**Avis sur le projet de construction et d'exploitation d'un parc éolien  
sur les communes de Courcemain (51260) et Faux-Fresnay (51230)  
porté par la société SAS ELICIO LA CRAYÈRE**

n°MRAe2019APGE83

Nom du pétitionnaire	PARC ÉOLIEN DE LA CRAYÈRE
Commune(s)	Courcemain et Faux-Fresnay
Département(s)	MARNE (51)
Objet de la demande	Demande d'autorisation d'exploiter un parc éolien
Date de saisine de l'Autorité Environnementale	19/07/19

**DREAL Extrait carte localisation des deux projets**

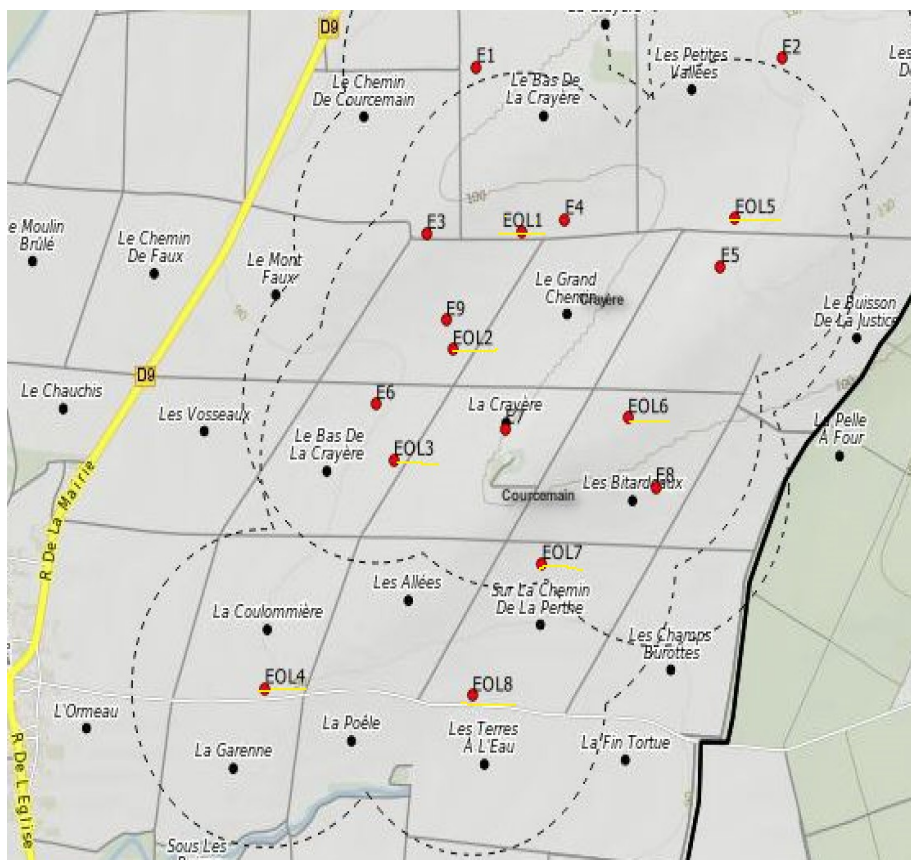
Par ailleurs, un projet concurrent porté par la société SEPE Ginko prévoit l'implantation d'un parc éolien constitué de 8 éoliennes (EOL1 à EOL8 sur la carte ci-dessous) sur des parcelles directement adjacentes à celles projetées pour le projet de la société Parc éolien de La Crayère (E1 à E9 sur la carte ci-dessous).

Le service instructeur souligne qu'au terme des procédures administratives, l'étroite imbrication des 2 projets établis sans concertation rend leur concrétisation impossible (inter-distance entre éoliennes trop faible rendant impossible le fonctionnement des machines, incohérence d'intégration paysagère, incohérence vis-à-vis des enjeux environnementaux...).

L'Ae regrette qu'un développement cohérent des projets n'ait pu être trouvé entre les 2 porteurs de projet et signale au préfet de la Marne cette difficulté.

***L'Ae recommande au pétitionnaire de prendre en compte, pour l'évaluation du cumul des impacts, le second projet présenté sur le même site par la société SEPE Ginko, en application de l'article R.122-5 II 5° e du code de l'environnement.***

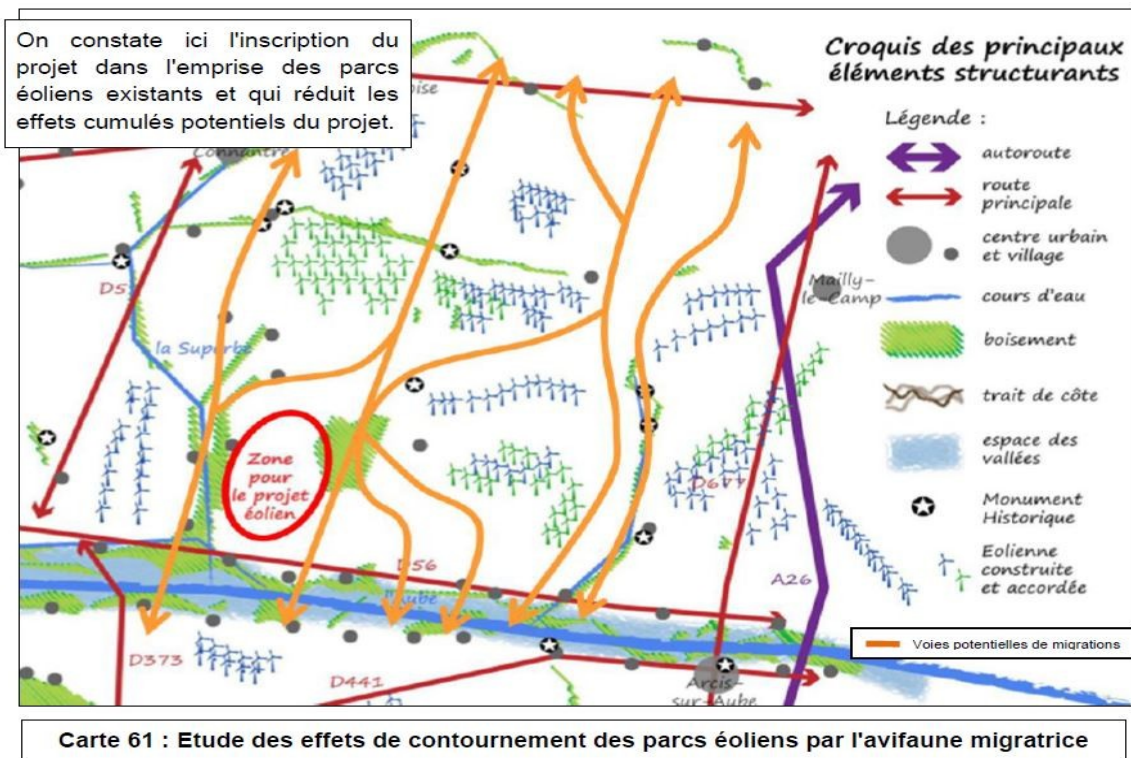
Pour le CNPN, l'implantation des éoliennes E5, E7, E8 et E9 (au sud est du projet, à proximité de la forêt de la Perthé) est problématique pour les espèces forestières ou de lisière de chauves-souris mais aussi pour l'éolienne E9 au regard des enjeux forts pour l'avifaune ; leur retrait du projet limiterait les risques de pertes d'habitats pour la plupart des espèces. Le projet ne propose aucune vraie mesure de compensation, permettant de contribuer à restaurer les populations des espèces impactées par le projet, via une gestion appropriée de certains de leurs habitats.

Au regard de la situation du projet au cœur d'une Zone Importante pour la Conservation des Oiseaux (ZICO<sup>12</sup>), du rôle de corridor possible pour les oiseaux et les chauves-souris alors que 2 grandes ZNIEFF, classées en ZSC et ZPS l'encadrent, de l'analyse des enjeux du projet, l'Ae estime que les impacts du projet, temporaires et/ou en exploitation, sont globalement sous-estimés et regrette que la recherche de l'évitement n'ait pas été plus développée. **L'Ae recommande au pétitionnaire de réviser son analyse et d'appliquer la séquence Éviter, Réduire, Compenser (ERC) jusqu'à la garantie de l'obtention d'effets résiduels les plus faibles possibles, et de suivre l'avis du CNPN.**

Vue n° 2 du dossier – Courcemain entrée Nord

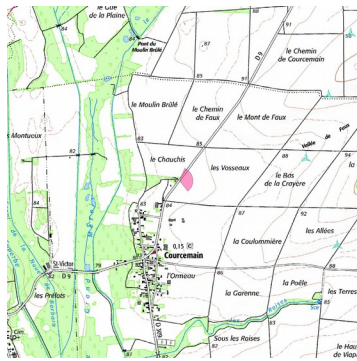
Dans l'aire d'étude immédiate, d'après le photomontage réalisé depuis le point de vue situé à l'ouest de la commune de Courcemain ouvert sur les grandes étendues, les machines seront parfaitement visibles et se détacheront de la ligne d'éoliennes visible dans l'horizon lointain.

L'effet de prégnance sera inévitable. Il en est de même pour le photomontage réalisé depuis le point de vue situé au sud de la commune de Faux et directement ouvert sur le site d'implantation.

Vue n° 1 du dossier – Courcemain Bourg

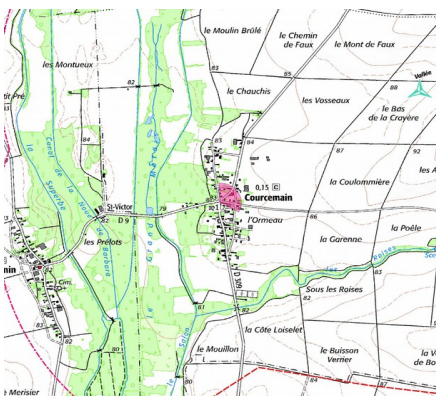
Les photomontages réalisés depuis les centres village de Courcemain et Faux-Fresnay permettent de constater que les éoliennes seront visibles au-dessus des toits des habitations pour le premier et au-dessus d'un rideau d'arbre pour le deuxième. En compensation, des aménagements paysagers sont proposés.

L'Autorité environnementale considère que l'étude paysagère est de bonne qualité. L'étude de saturation des villages en intégrant plusieurs critères d'évaluation pour rendre compte de la densité de l'éolien sur le secteur, couplé à de nombreux photomontages, permet d'appréhender aisément l'impact final attendu de ce projet qui consiste en la création d'un nouveau parc dans un espace exempt de toute éolienne. L'impact paysager ne sera pas négligeable pour les communes de Courcemain et Faux-Fresnay les plus exposées. Compté-tenu de la hauteur des machines, la prégnance du parc sur ces communes est à redouter.
